# 江东新区·椰青园S01地块

## 方案设计变更文本

2024.07

中国建筑西南设计研究院有限公司

4号楼一层平面对比

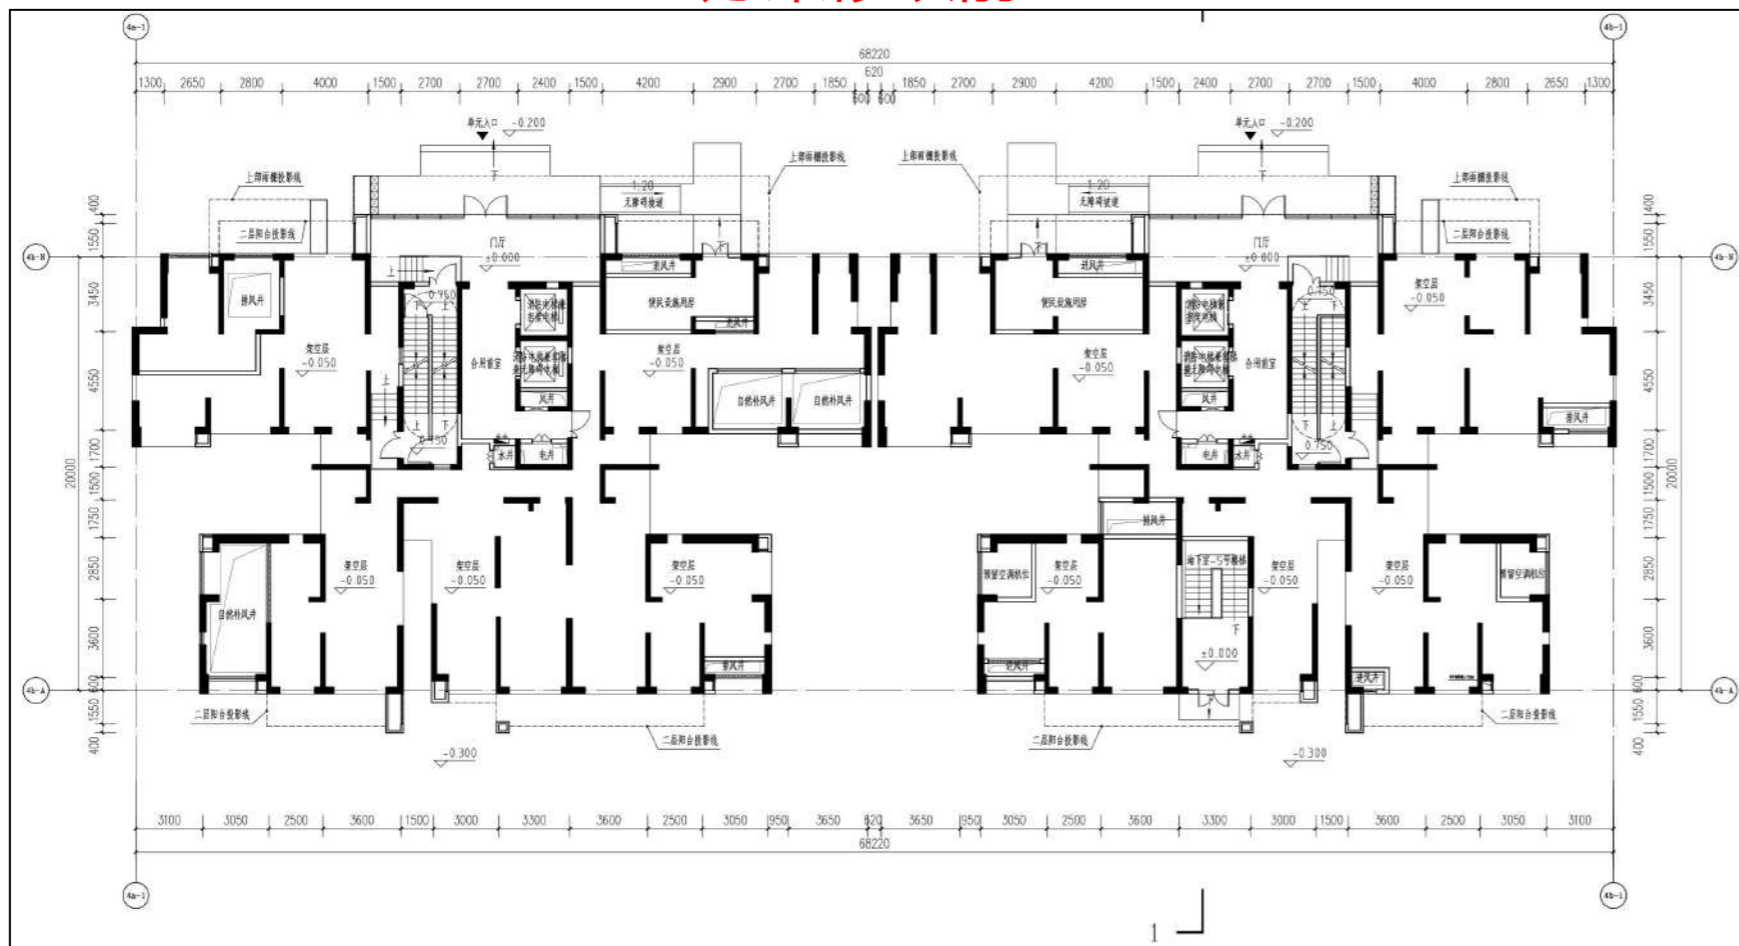
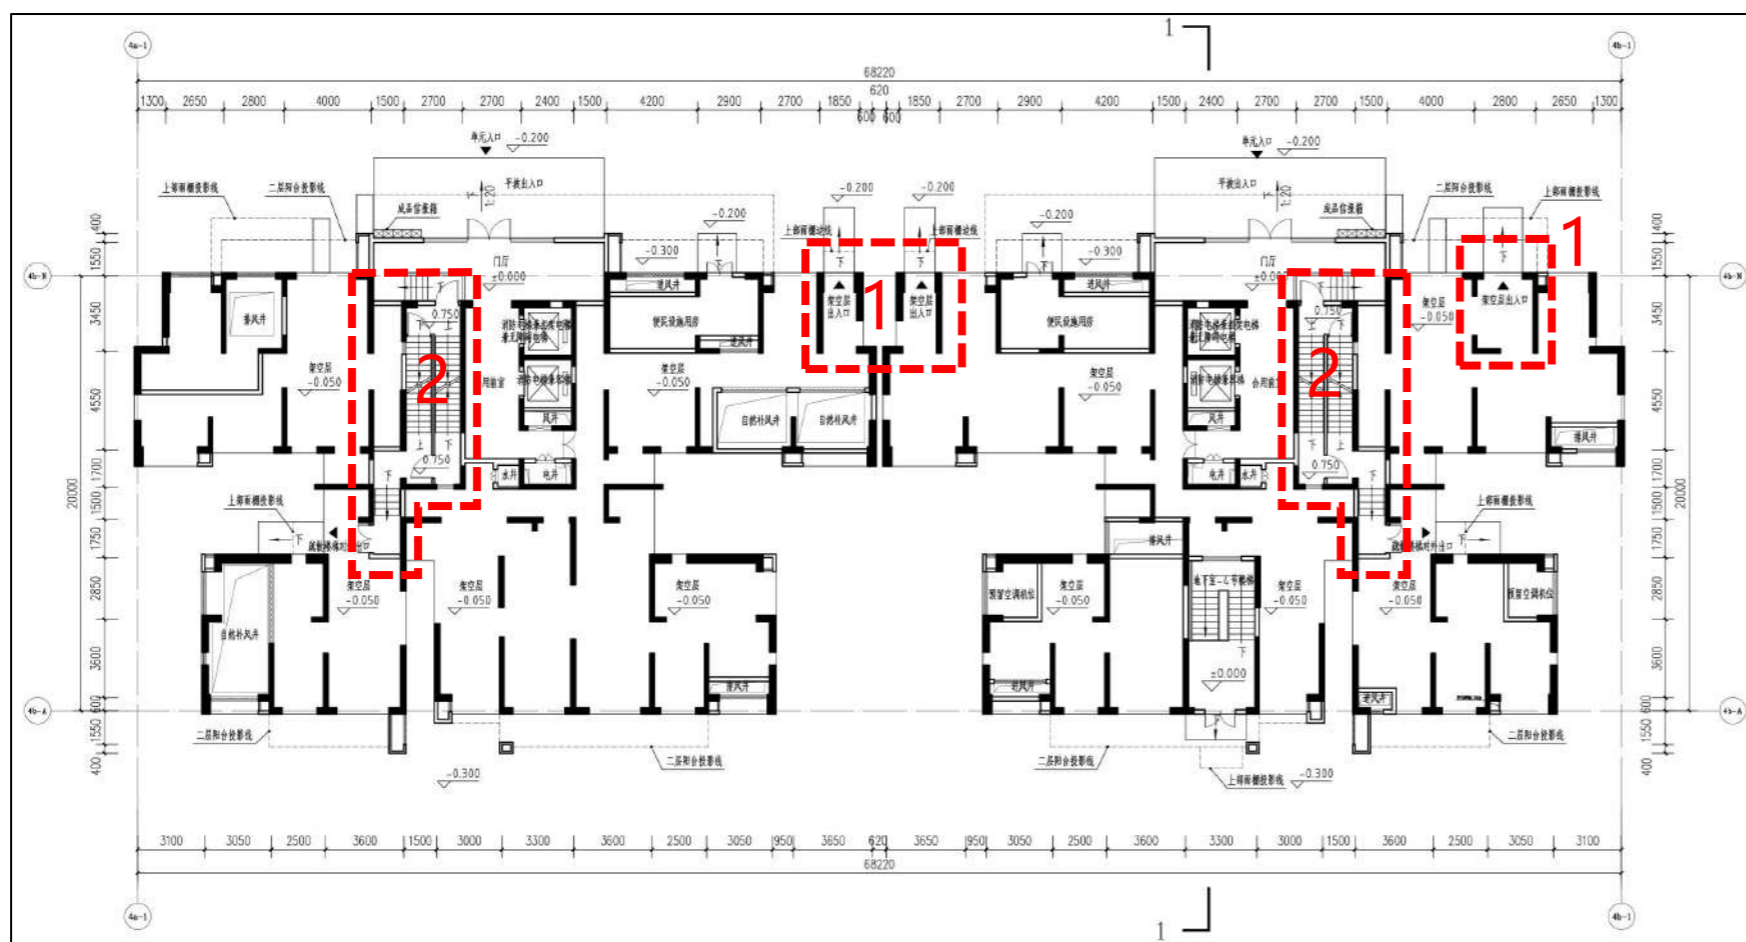
- 1. 补充表达架空层出入口;
- 2. 剪刀楼梯间通向室外的疏散门调整。

5号楼一层平面对比

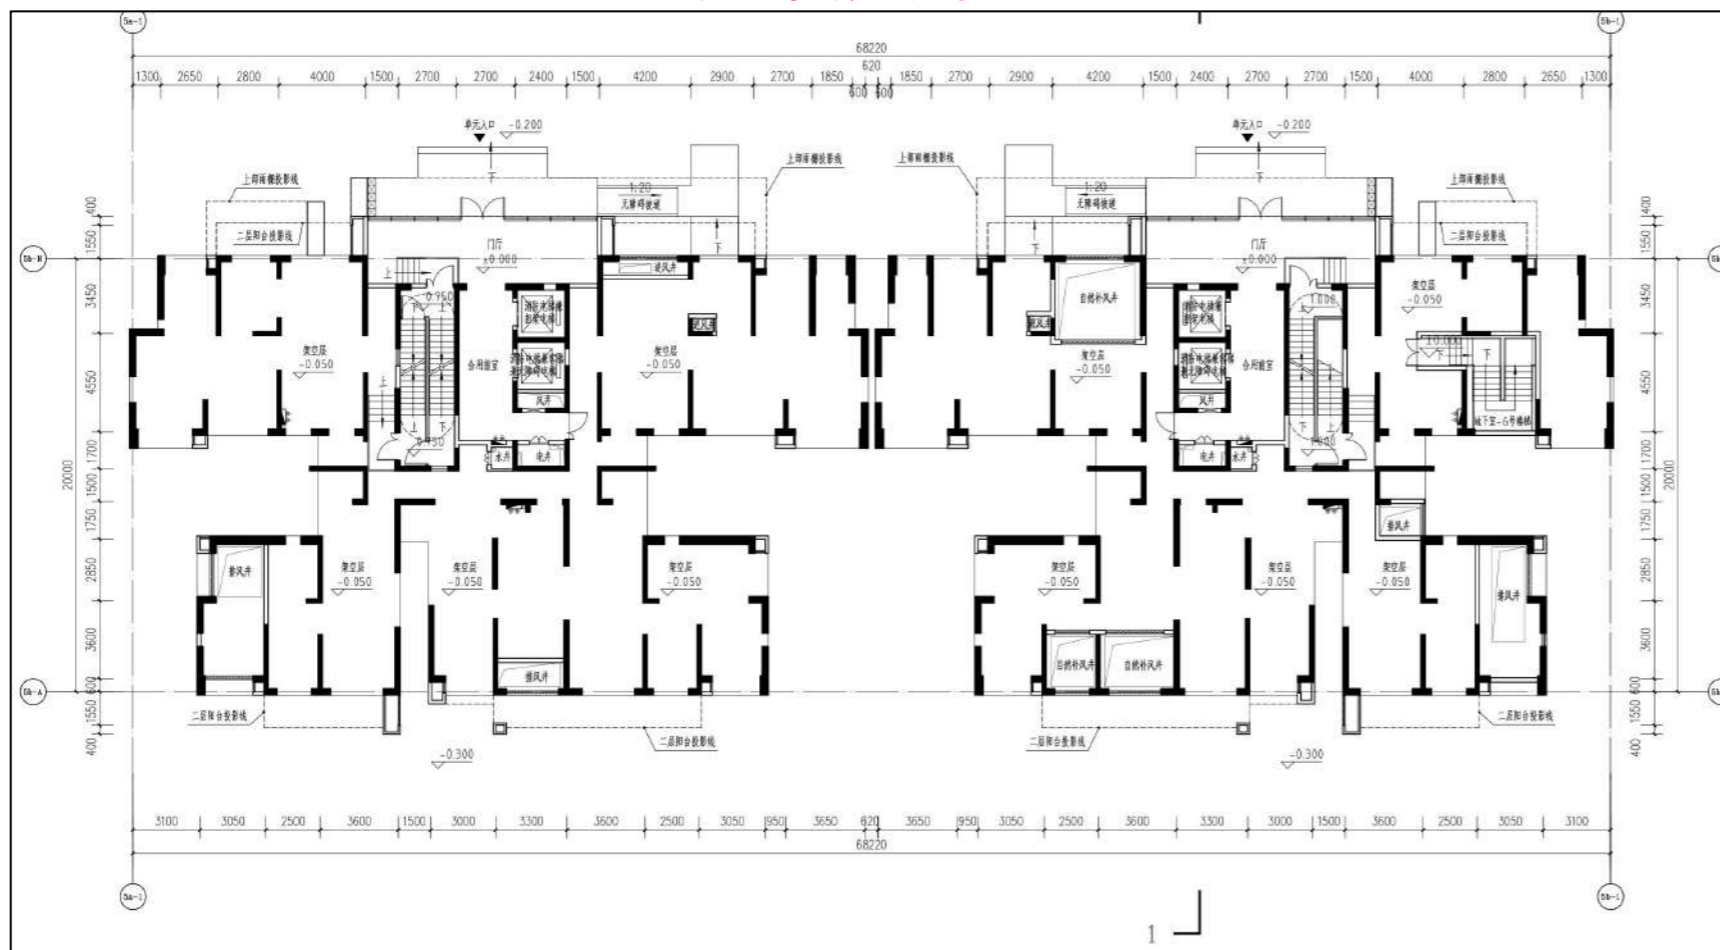
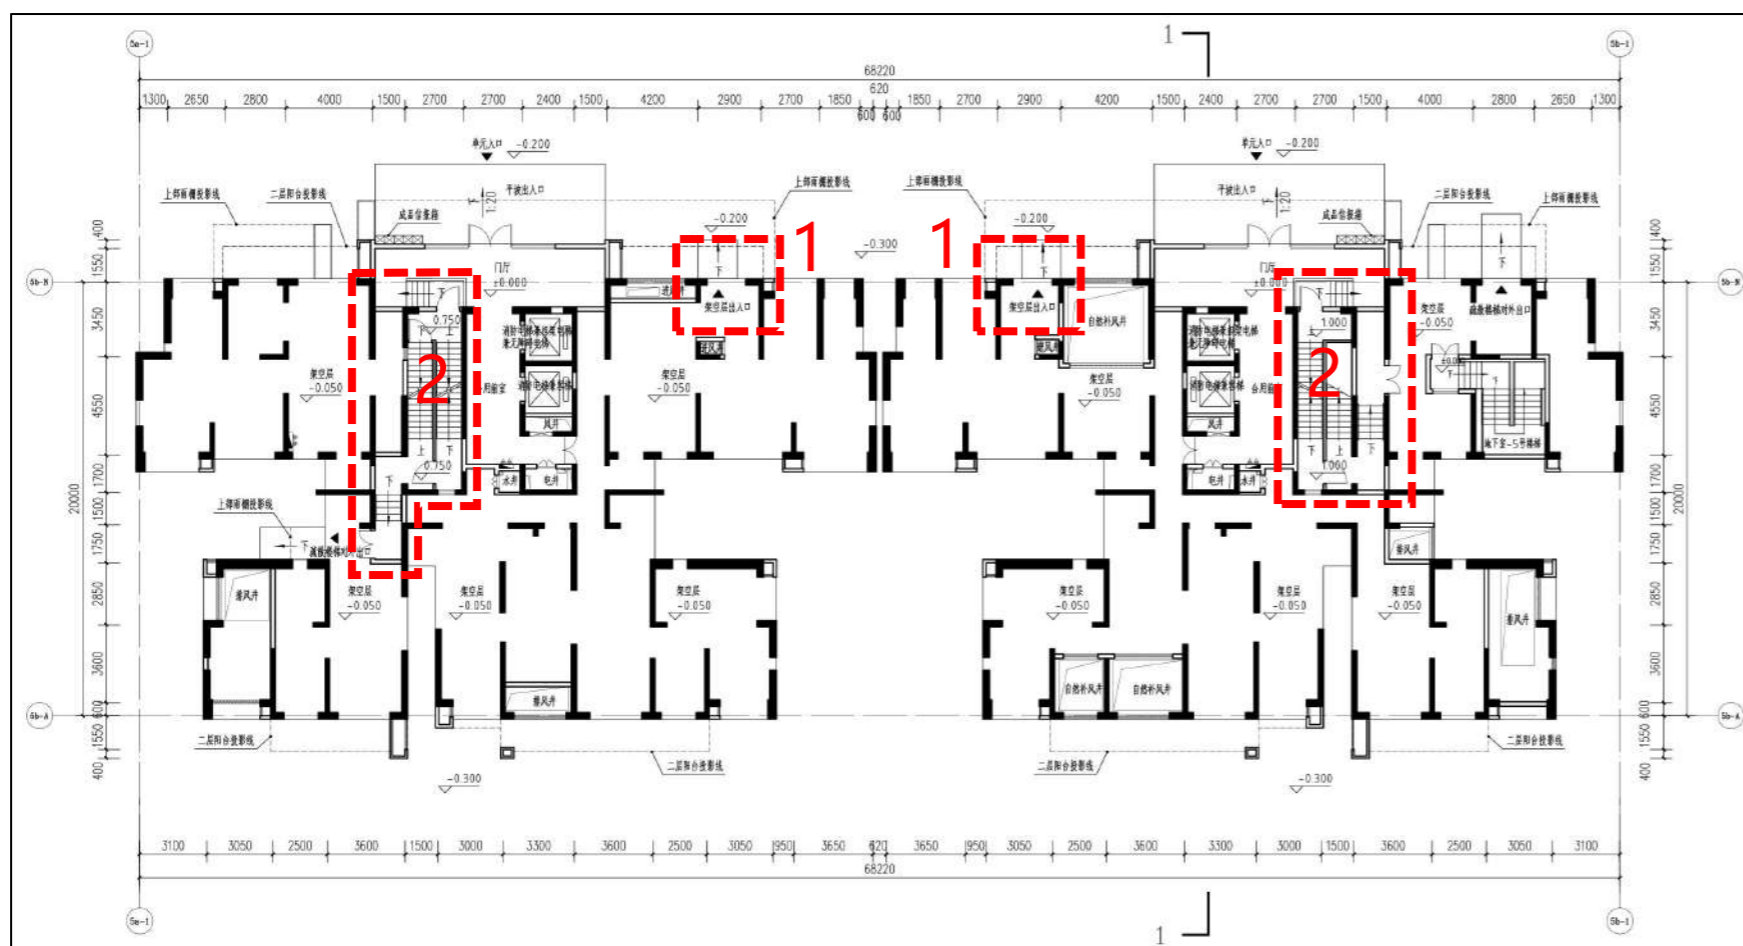
- 1. 补充表达架空层出入口;
- 2. 剪刀楼梯间通向室外的疏散门调整。

1号楼~5号楼住宅二层平面对比  
(以3号楼一单元为例, 其余楼栋  
及单元同此修改)

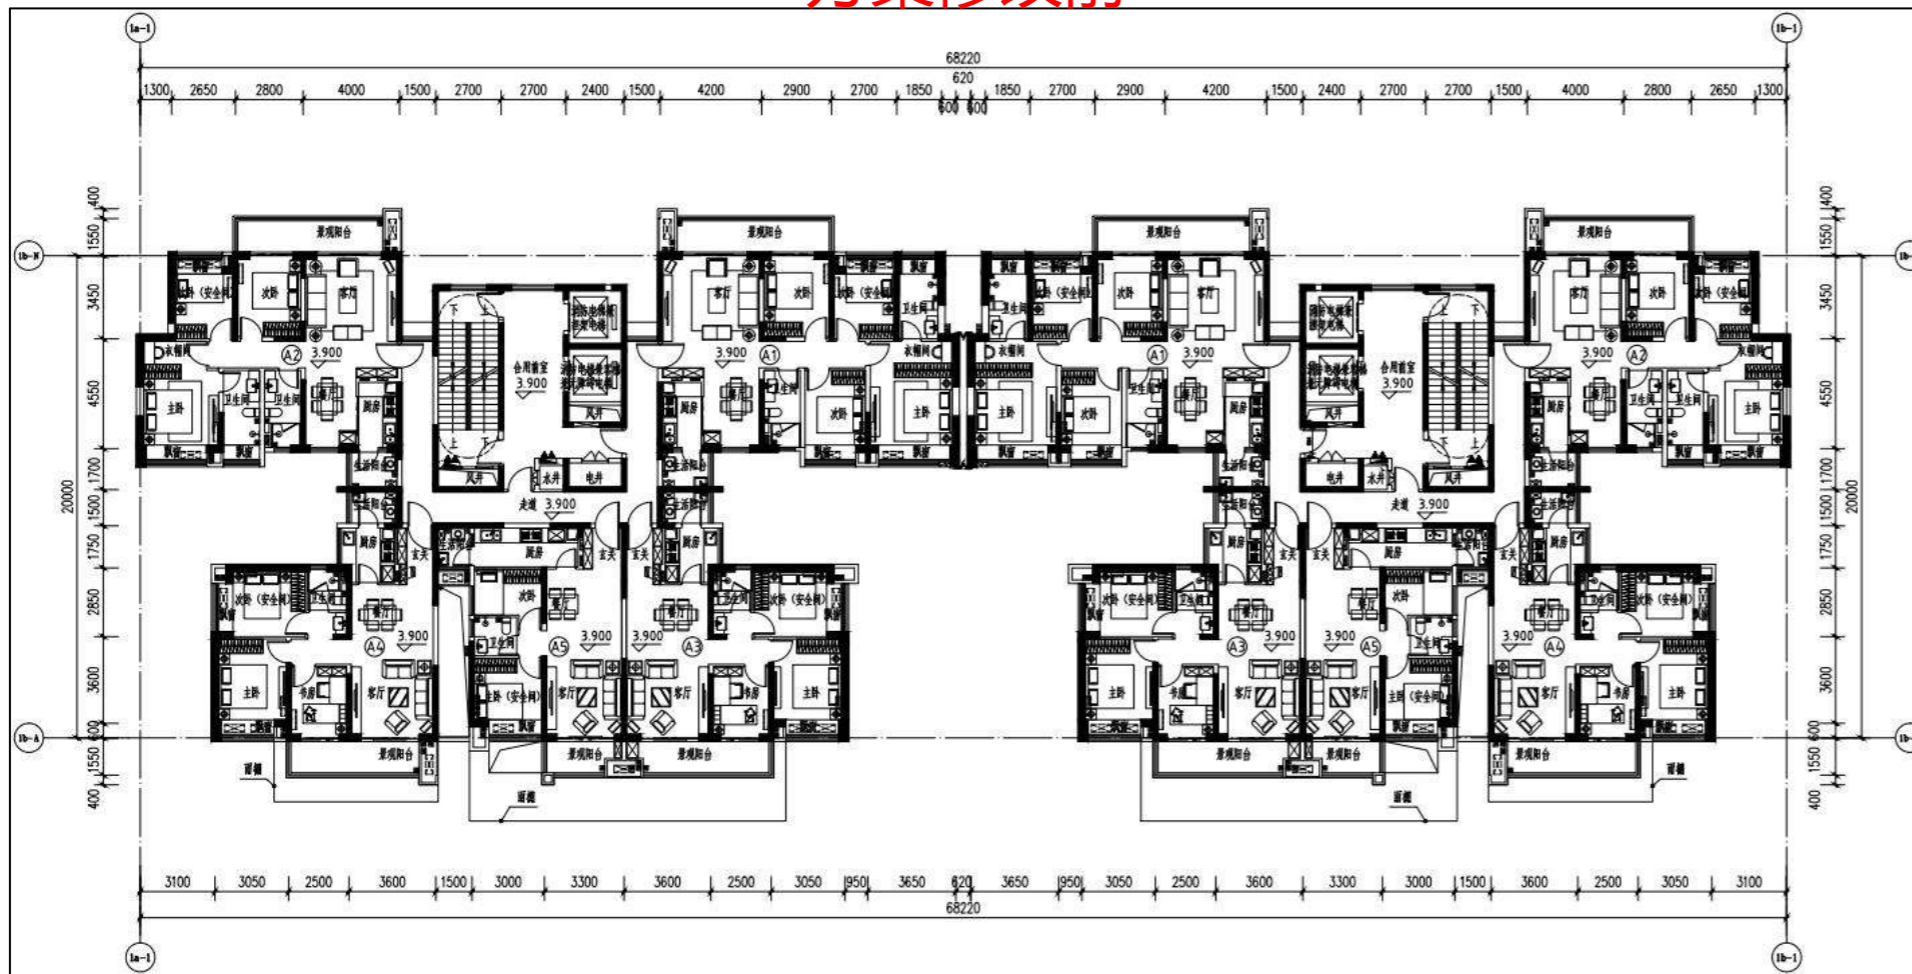
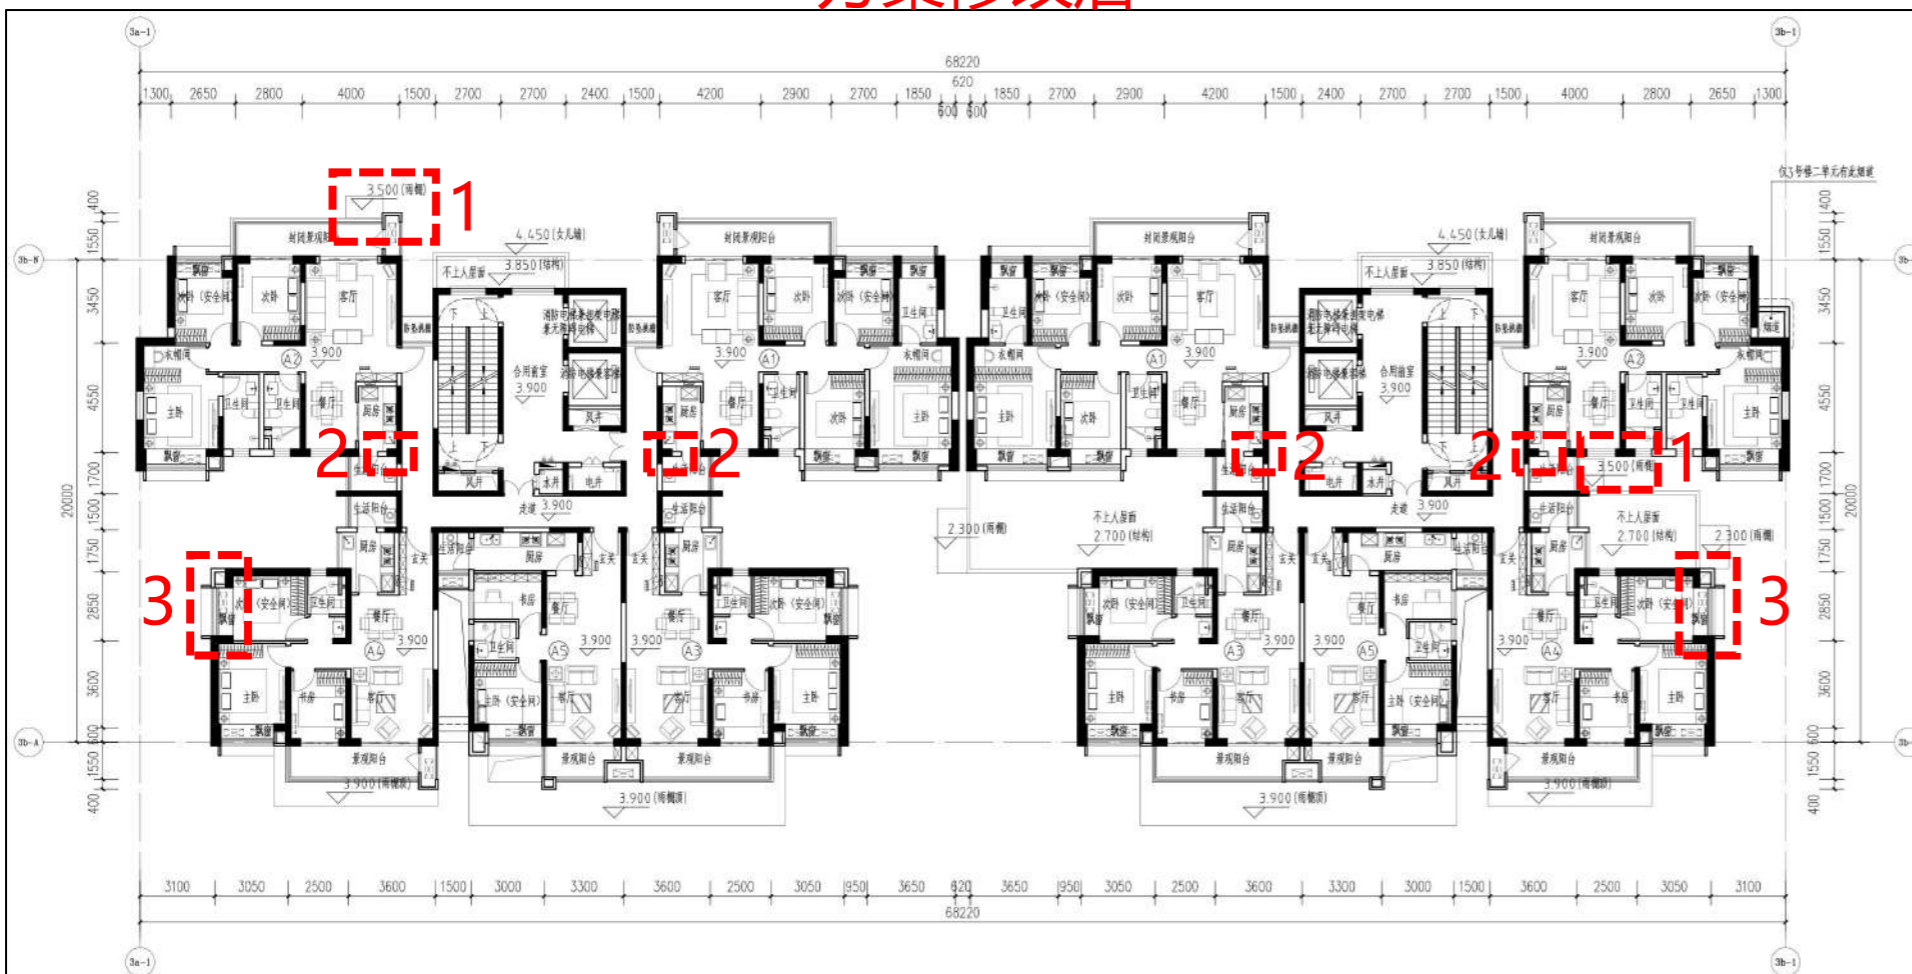
- 1. 二层平面补充表达雨棚;
- 2. 二层平面部分厨房窗户调整为墙体;
- 3. 二层平面原面积框线 (飘窗处) 有误, 复核校正面积。
